Metro de Madrid, S.A.

Subsanaciones de la documentación acreditativa de los requisitos de capacidad de obrar, personalidad jurídica, solvencia (técnico-profesional y económico-financiera), clasificación, habilitación profesional y de adscripción de medios, correspondientes a la licitación, por procedimiento abierto, de un **SUMINISTRO DE TARJETAS RFID DE TRIPLE TECNOLOGÍA PARA LOS SISTEMAS DE CONTROL DE ACCESOS DE METRO DE MADRID** (LICITACION 6011900151) (Lotes 1, 2, 3 y 4).

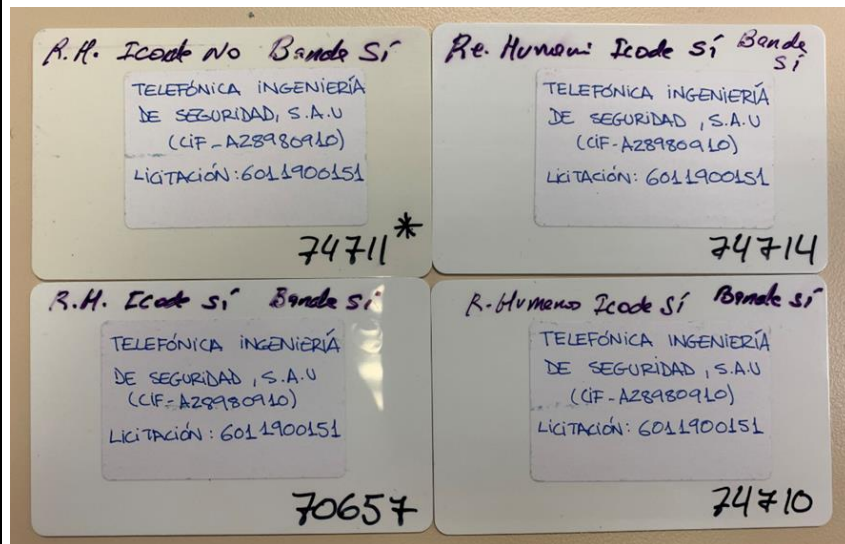
REQUISITO	SUBSANACIÓN REQUERIDA
SOLVENCIA TECNICA Y PROFESIONAL	<p>El apartado 21 de cuadro resumen del Pliego de Condiciones Particulares, indica lo que sigue:</p> <p><i>“Los licitadores deberán cumplir los siguientes requisitos de solvencia técnica y profesional:</i></p> <ul style="list-style-type: none">• Muestras: <p><i>Habrà de aportarse 4 unidades de muestra de las mismas tarjetas ofertadas para que Metro de Madrid realice la comprobación de validez de las mismas con los diferentes sistemas de accesos que se tienen actualmente instalados y certifique si cumplen con todas sus necesidades y requisitos técnicos recogidos en el Pliego de Prescripciones Técnicas. (...)”</i></p> <p>Por su parte, el Pliego de Prescripciones Técnicas indica, en su apartado 2, las <u>características técnicas específicas</u> que han de reunir las referidas tarjetas.</p> <p>Del examen de las muestras de tarjetas aportadas en trámite de acreditación de requisitos, se extrae la conclusión de que 1 de las 4 tarjetas presentadas <u>no es válida</u>, tal y como se expone a continuación.</p> <p>En las cuatro tarjetas se intenta grabar los datos de una tarjeta provisional sobre el chip ICODE1 siendo infructuoso en una de ellas. La lectura del chip ICODE1 con el lector no arroja ningún dato ni ninguna señal de que detecte el chip en 1 de las 4 tarjetas. La banda magnética funcionó correctamente y el chip MIFARE funcionó en las mismas 3 que en las que el ICODE1.</p> <p>Se adjunta una foto de las cuatro tarjetas. La marcada con un * es la</p>

que no se ha conseguido leer ninguno de los 2 chips. Esta tarjeta tiene un tono de color significativamente diferente al resto.

A efectos de dar cumplimiento al presente requerimiento de subsanación, **deberán aportar 1 unidad de muestra de las mismas tarjetas ofertadas para Metro de Madrid, de acuerdo a lo establecido en el apartado 21 del cuadro resumen del Pliego de Condiciones Particulares y el apartado 2 del Pliego de Prescripciones Técnicas.**
